LAUDO DE VISTORIA DE
ENGENHARIA, ACESSIBILIDADE E
CONFORTO

Nome do estádio: Estádio Joaquim de Moraes Filho

6.1.5 Data e hora da vistoria: 31 de março de 2023, das 13 às 16 horas

**FOTO 3A: REVESTIMENTO
QUEBRADO**

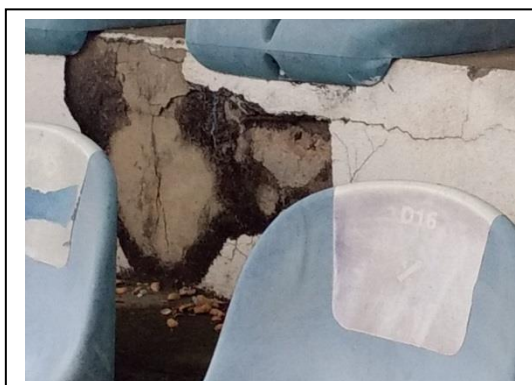
Próximo à cadeira E15 o revestimento do espelho do degrau se apresenta quebrado.

FOTOS 11A / 11B: MANCHAS DE ESCORRIMENTO NA VIGA

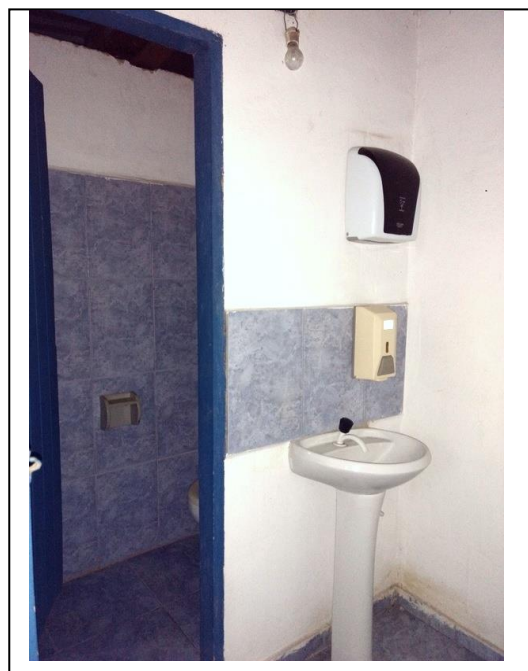
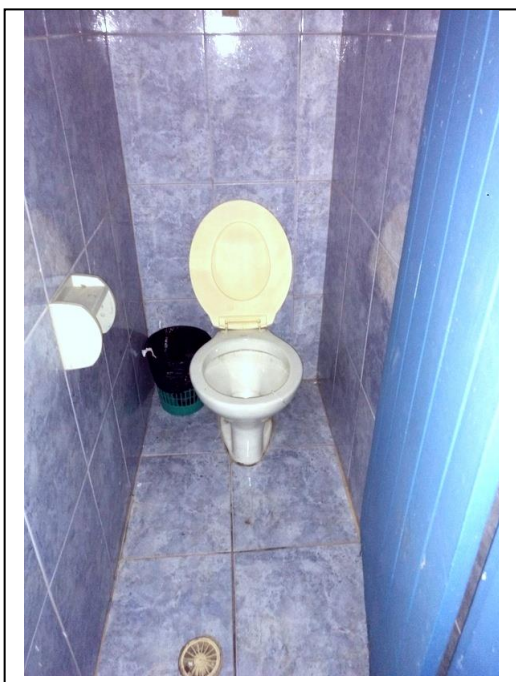
A cobertura das cabines é feita de telhas de metálicas estruturadas por vigas de concreto, que se encontram com manchas de escorrimento de água. Segundo informações colhidas as infiltrações já foram sanadas, mas há necessidade de monitoramento para verificar eventual reincidência e nova pintura.

**FOTOS 16A / 16B: TRINCAS NOS
DEGRAUS E DETALHE DA
VEGETAÇÃO**

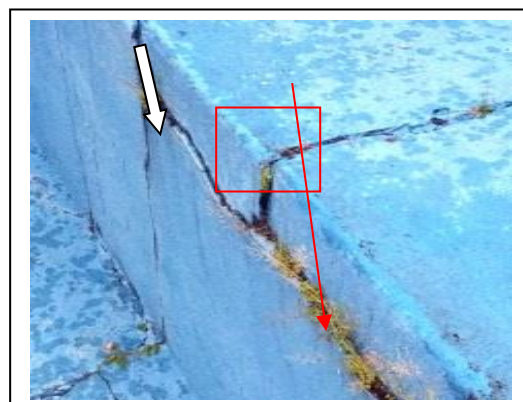
Há pontos da arquibancada que apresentam abaulamento decorrente da movimentação do solo, onde há trincas por onde ocorrem infiltrações. Há crescimento de vegetação entre algumas trincas.

**FOTO 17A / 17B: GUARDA CORPO
FRONTAL E DETALHE DO
REVESTIMENTO QUEBRADO**

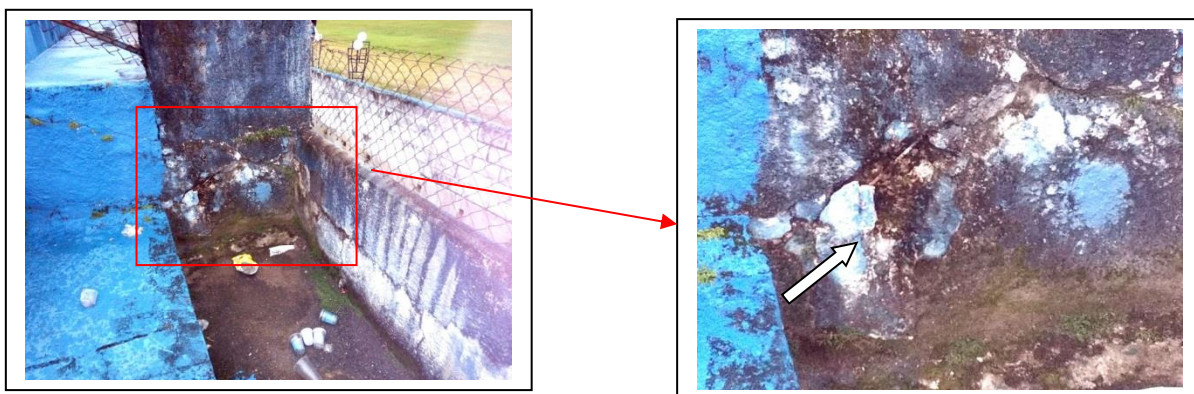
O guarda-corpo frontal é constituído de alvenaria complementada por tela metálica. Na extremidade próxima ao setor 3, parte do emboço da alvenaria se desprendeu, necessita de reparo.

FOTOS 18A / 18B / 18C:
TRINCAS

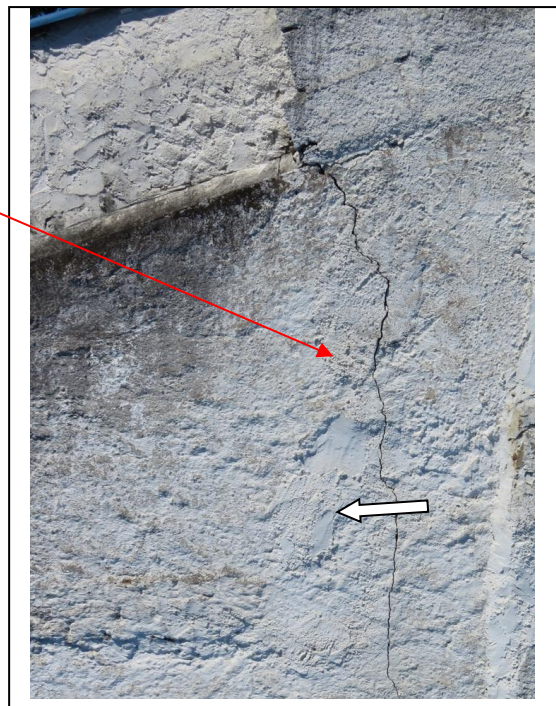
O muro lateral que exerce a função de guarda-corpo se apresenta com trincas em direção vertical e do tipo escalonada.

**FOTOS 32A / 32B:
REVESTIMENTO TRINCADO E
VEGETAÇÃO**

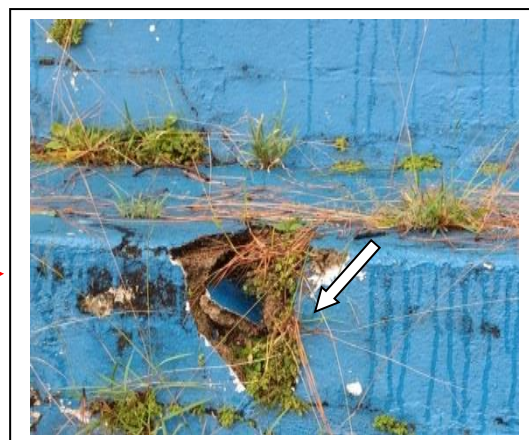
A arquibancada se apresenta com trincas, que devem ser reparadas, acompanhadas de vegetação emergente que deve ser removida.

**FOTOS 34A / 34B / 34C:
GUARDA-CORPO LATERAL E
RACHADURA COM
VEGETAÇÃO**

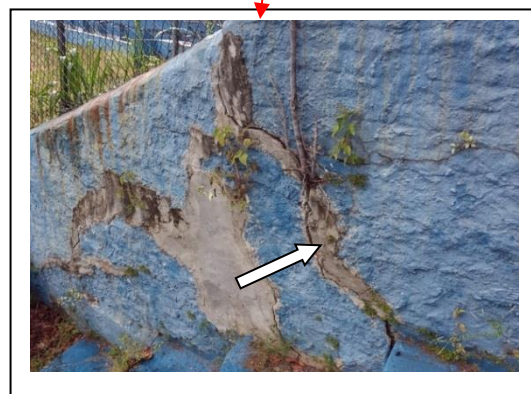
O guarda-corpo lateral é constituído de alvenaria e concreto com altura complementada por tela metálica. Apesar dos reparos, apresenta trincas no revestimento e uma rachadura nos dois lados da alvenaria acompanhada de vegetação emergente.

**FOTOS 109 A 111: QUADRO DE MEDIÇÃO/PROTEÇÃO
ENTRADA PRINCIPAL.**

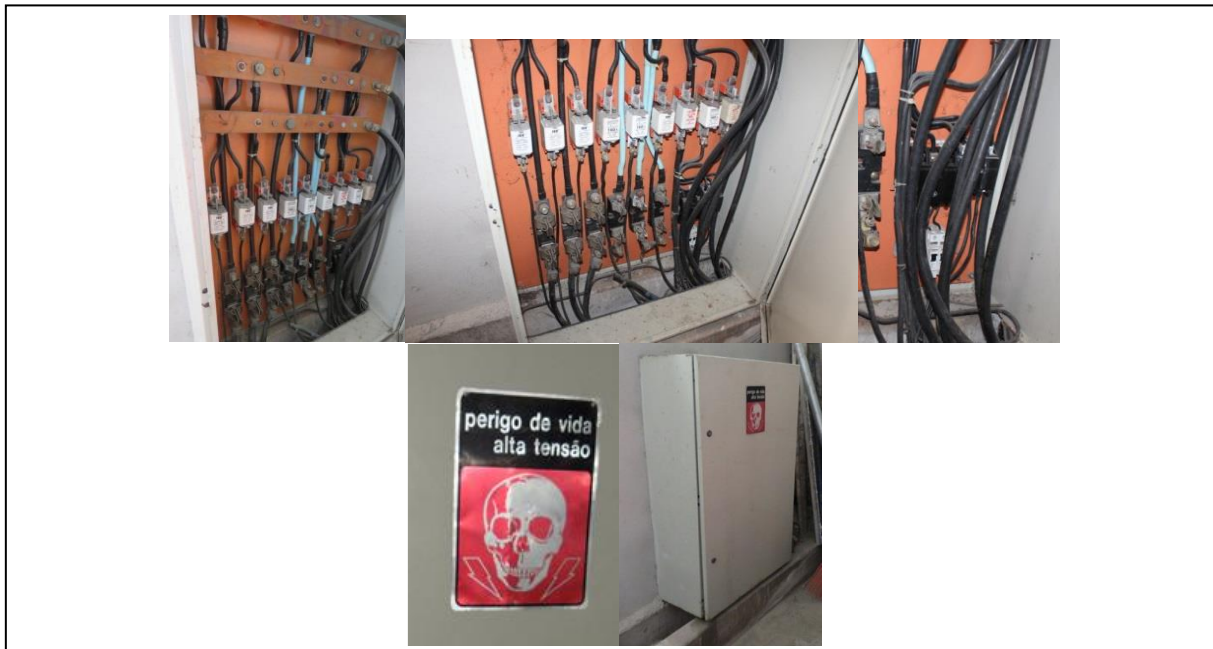
Estrutura apresenta necessidade de adequação de componentes e cabos dentro do quadro.

FOTOS 119 E 122: QUADRO DE COMANDO – BOMBA RESERVATÓRIO – SETOR 8

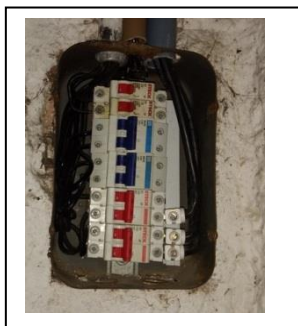
Quadro desativado, fora de operação.

**FOTO 228: ILUMINAÇÃO DE
EMERGÊNCIA VESTIÁRIO 2**

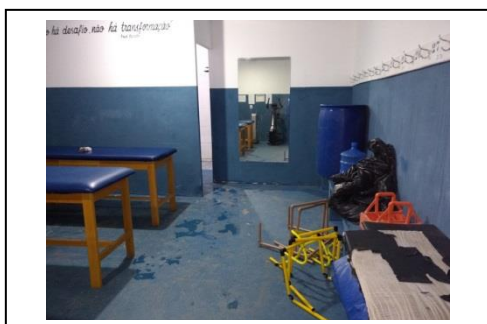
Não apresenta iluminação de emergência

FOTO 235: DESCIDA DE SPDA JUNTO A ARQUIBANCADA COBERTA

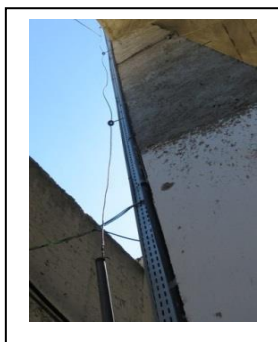
Deverá ser verificada a área de cobertura do SPDA
